榕发·瀚棠项目

——拟变更方案

总平面图

电梯机房局部平面图

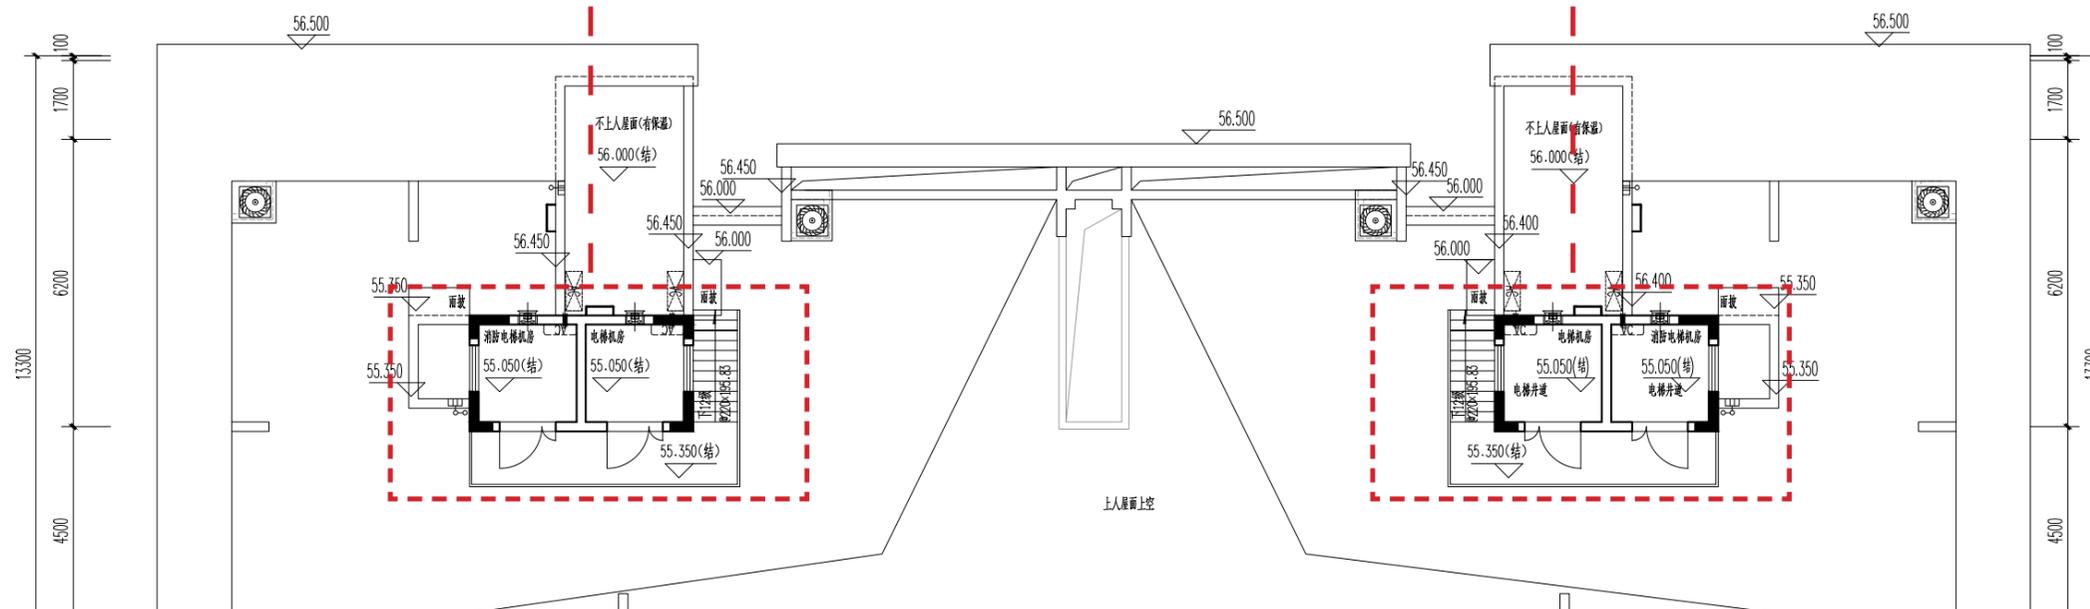
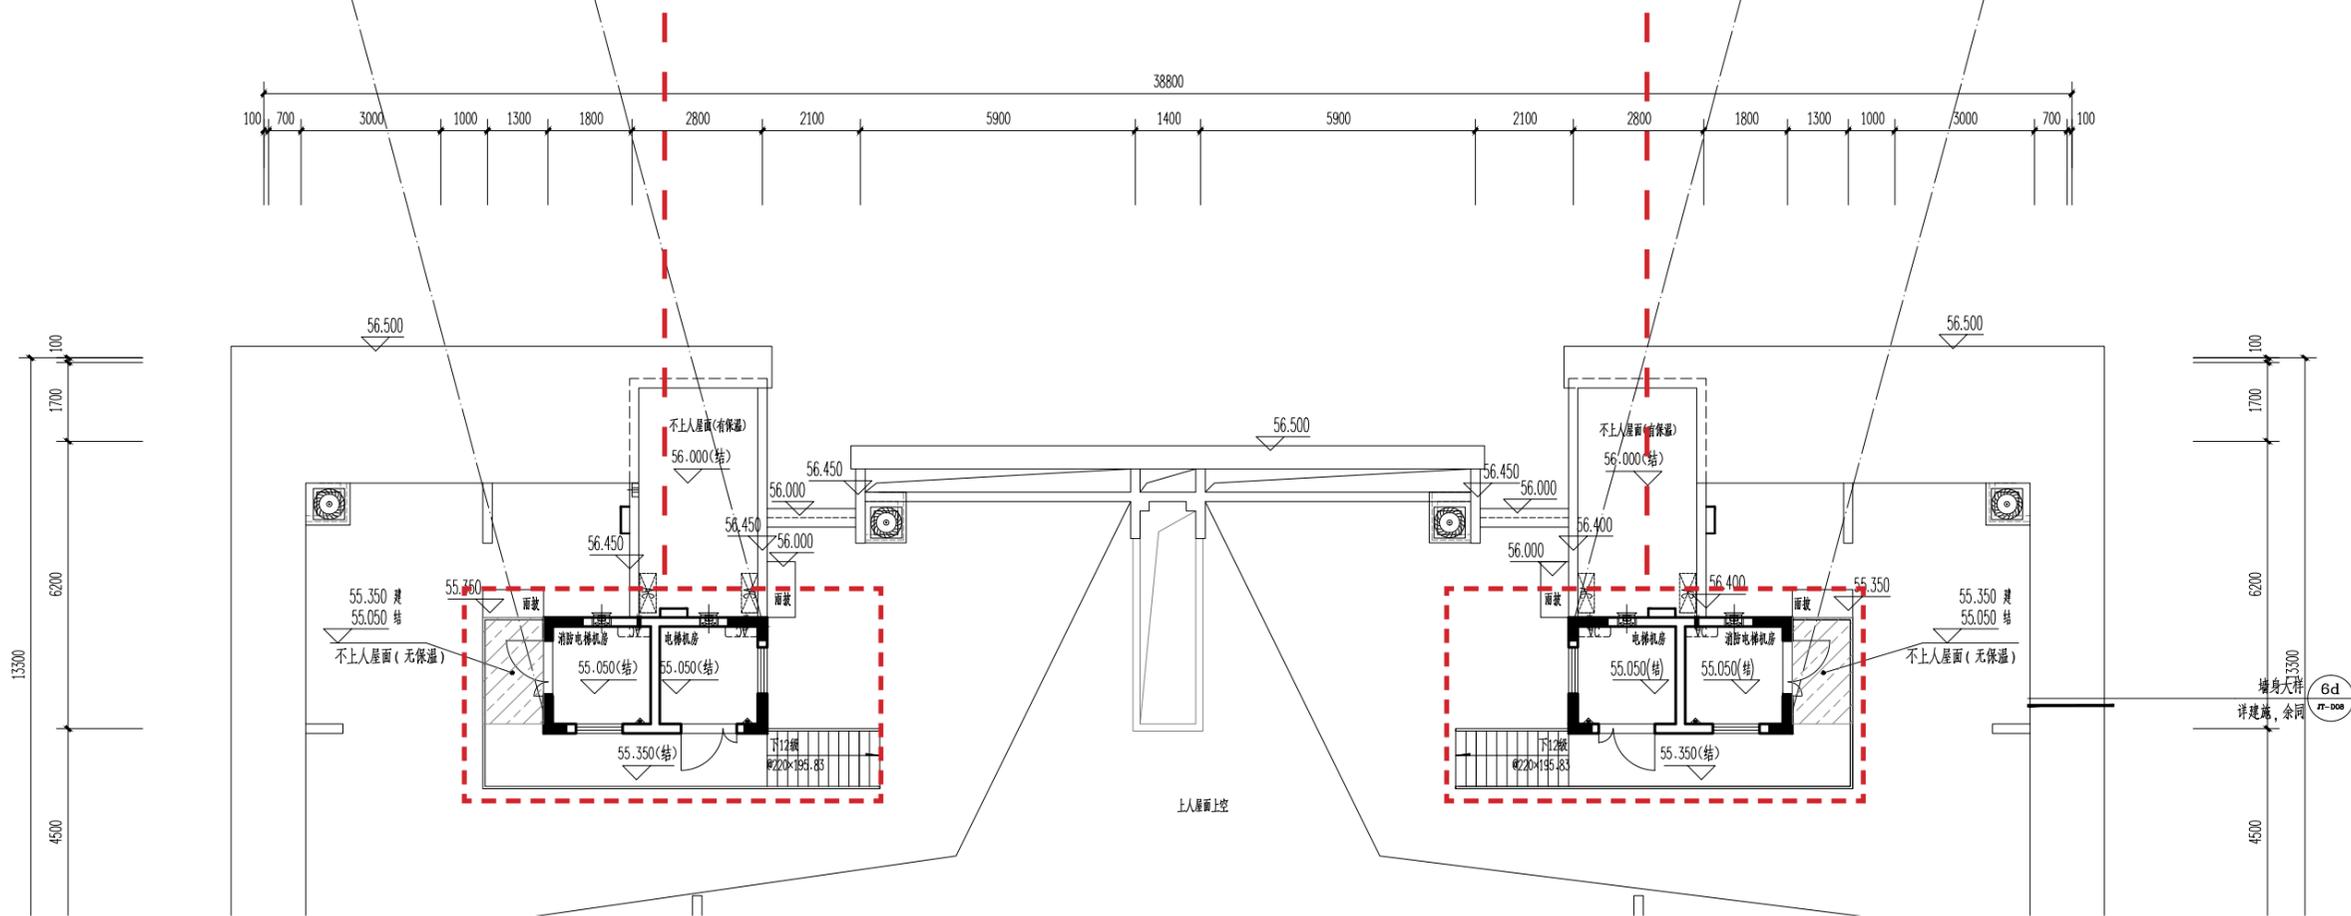
消防电梯机房门窗、楼梯、平台位置调整

电梯机房雨披高度由
标高 58.000 调整为标高 58.300

10#，M1# 楼局部
一层平面图

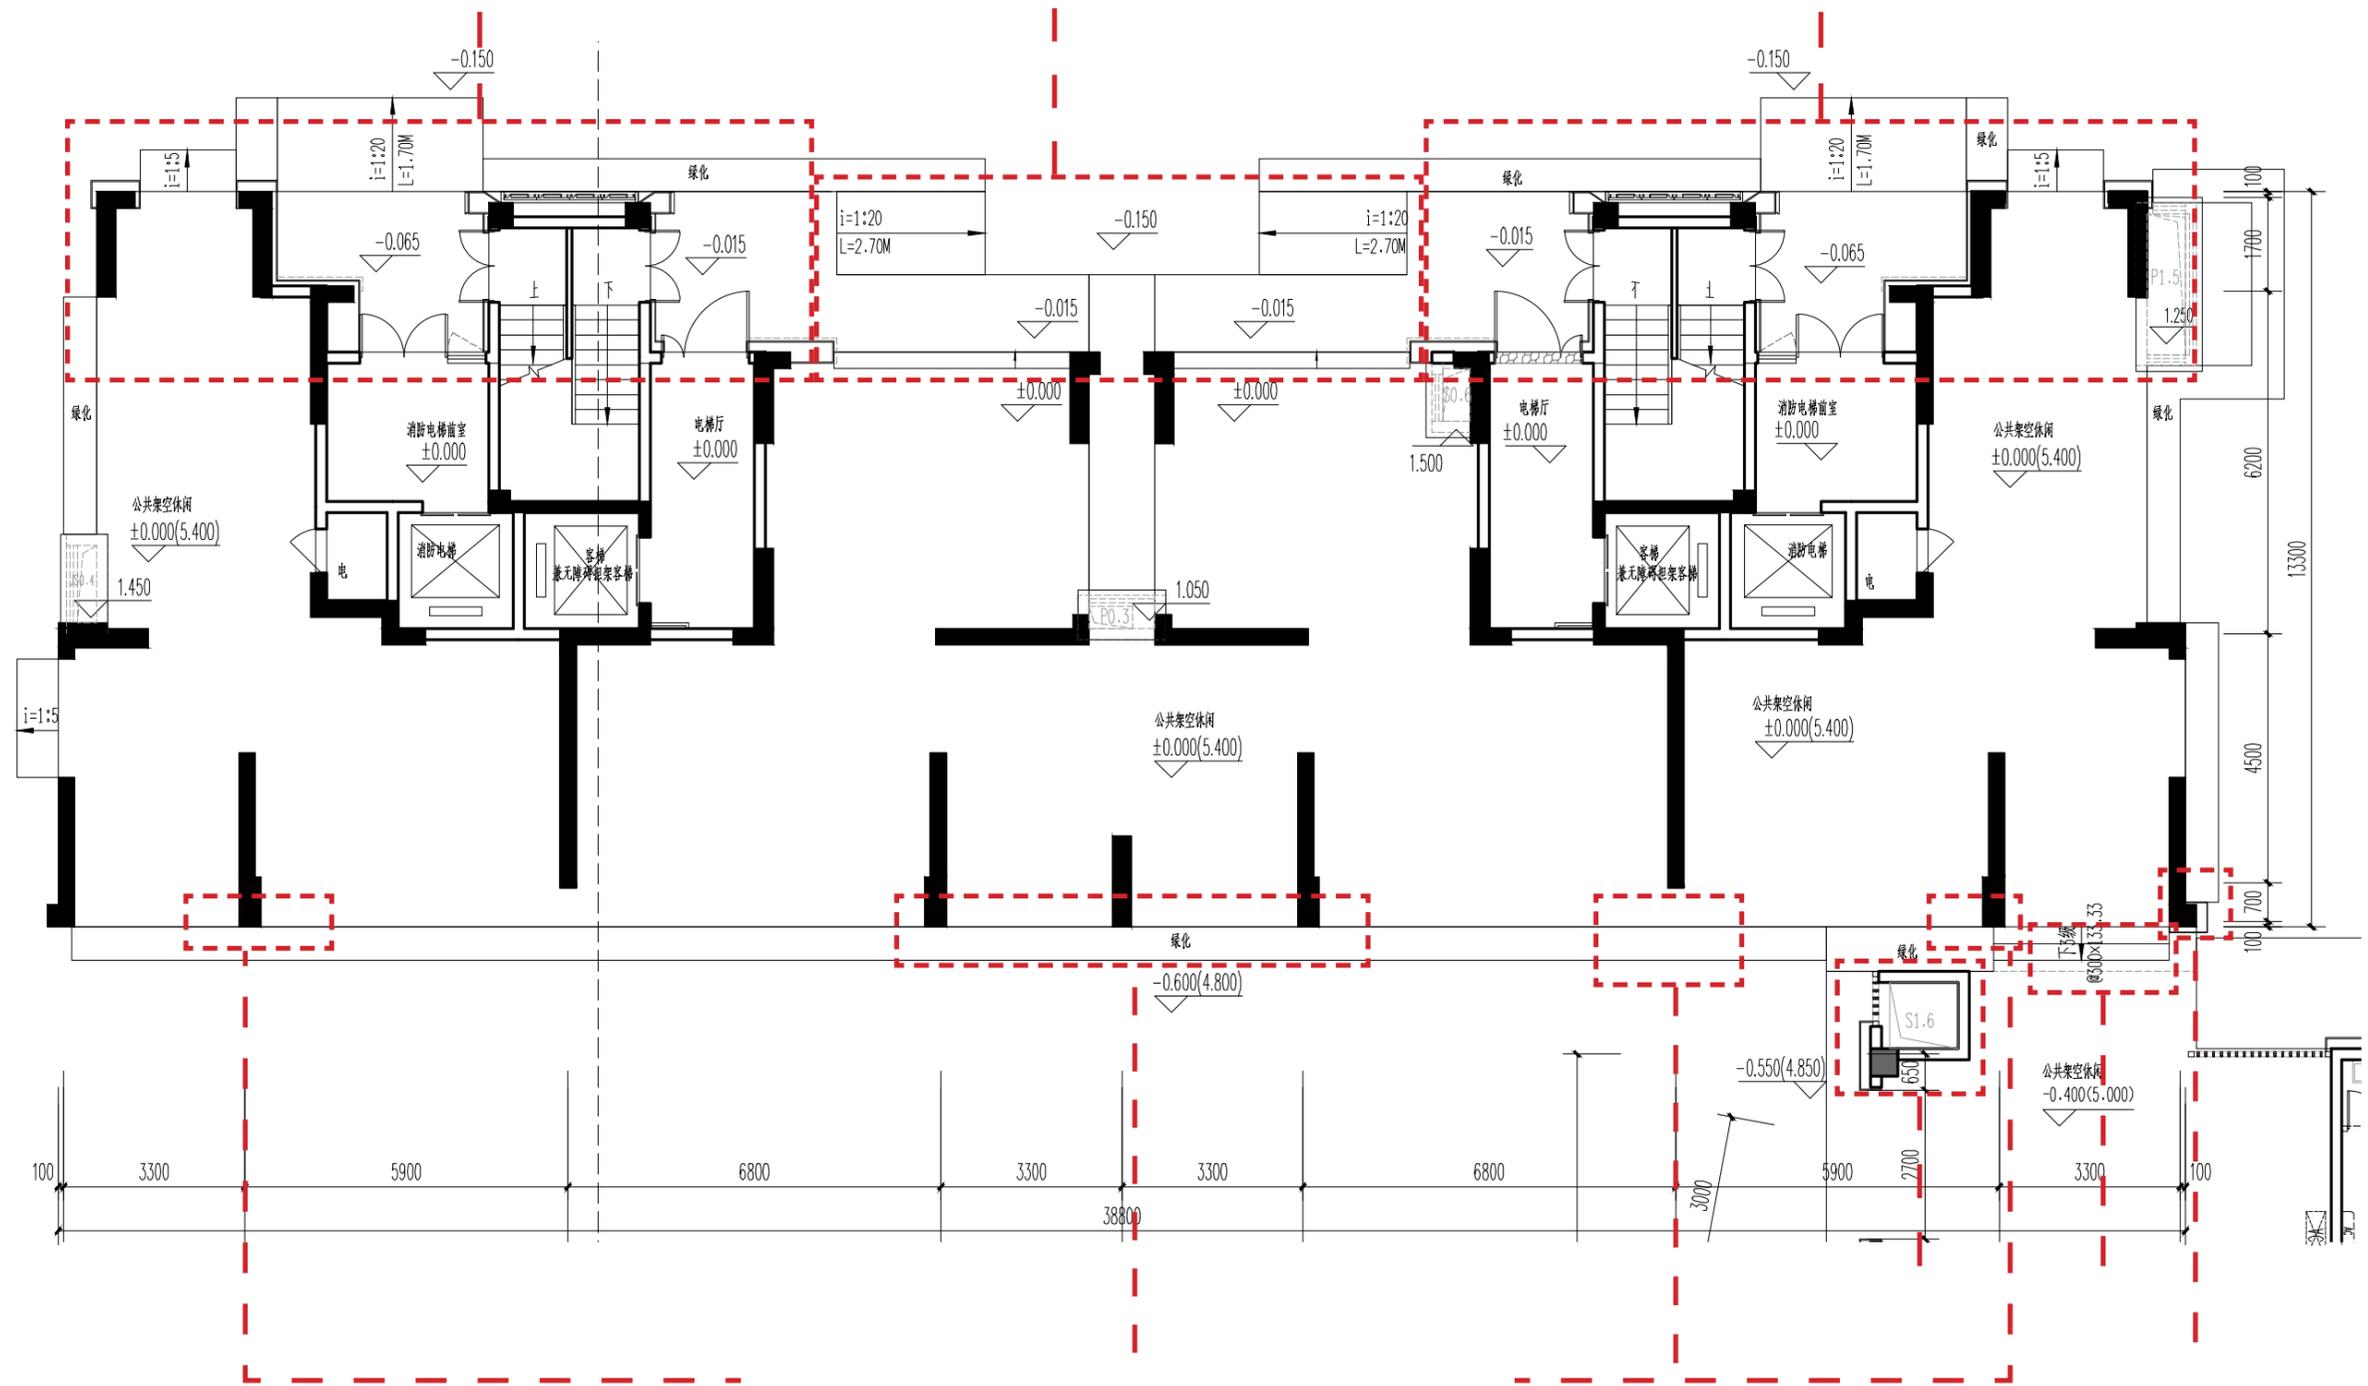
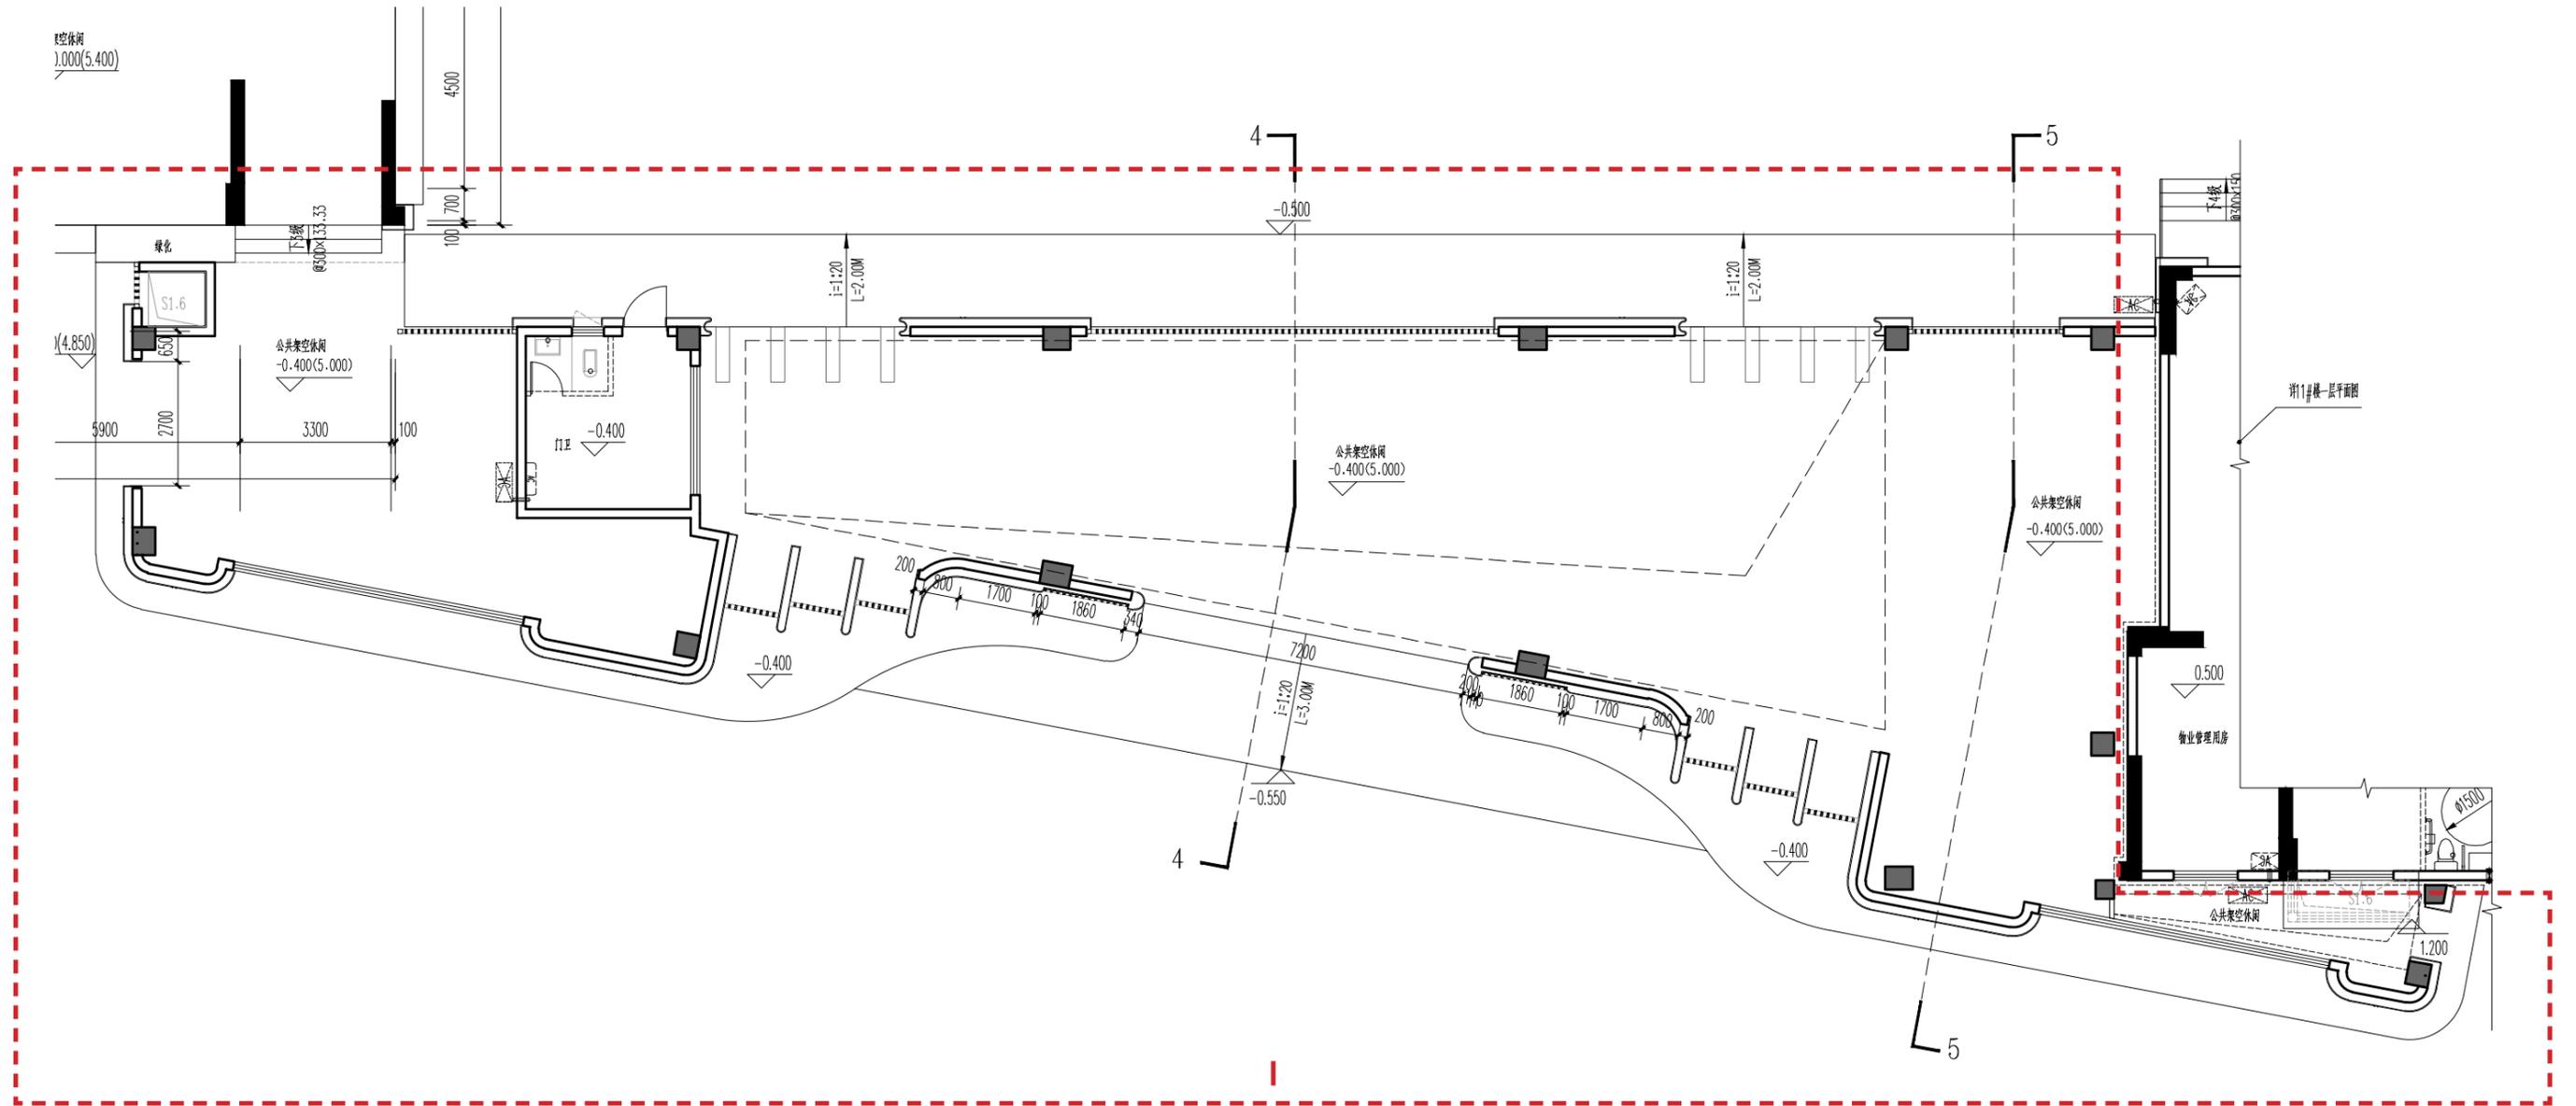
M1# 楼调整平面和立面造型、高度，

建筑 地面积由 825.46m² 调整为 794.00m²，
其他不计容面积 其中风井面积由 3.29m² 调整为3.60m²，
门卫面积由 15.01m² 调整为 14.01m²，
架空层面积由 511.36m² 调整为 411.13m²。
